ACTA No. 05

1. Presentación de los asistentes.
2. Mesa de trabajo del componente de topografía del proyecto "Optimización del sistema de acueducto del corregimiento de San Roque en el municipio de Curumaní, departamento del Cesar".
3. Compromisos.

MESA COMPONENTE TOPOGRAFIA ACUEDUCTO SAN ROQUE - CURUMANI (CESAR) - Reunión

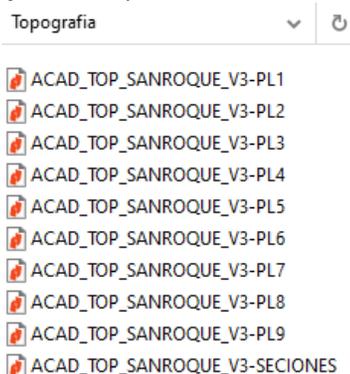
- C. **Planos.** En los archivos recibidos dentro de la carpeta de topografía, se tiene 10 archivos en formato *.pdf que incluye la firma del profesional encargado del levantamiento, sin que se incluya la información de la interventoría y la supervisión, además de incluir los archivos nativos en formato *.dwg., con el fin de validar la información presentada.

Dentro de la carpeta de ingeniería detallada se tiene la Carpeta "10_Planos", donde se incluye dos Subcarpetas "DWG" y "PDF", en ambos casos, se presenta múltiples archivos, de los cuales solo se tomara en cuenta los archivos *.dwg "ACAD_TOP_SANROQUE_V2", "CONDUCCION Y REDES ACUED SAN ROQUE" y "LOCALIZACION ACUED SAN ROQUE", en los que se debe incluir la información no solo del profesional a cargo de la consultoría, si no que se debe adjuntar la información del Interventor y el supervisor.

*Para el caso de las salidas *pdf se debe incluir firma del consultor y firma del Interventor (incluir el número de tarjeta de los profesionales); es necesario validar la existencia de los planos en las condiciones descritas por la resolución 0661, adjuntando la información en medida de lo posible bajo las condiciones descritas en la resolución así:*

1. Plano de localización general del proyecto.
2. Planos topográficos georreferenciado
3. Planos de implantación sobre el plano topográfico correspondiente en planta y perfil, según la naturaleza del componente.
4. Esquema del proyecto donde se describan los diferentes componentes existentes y/o los que se pretende construir.
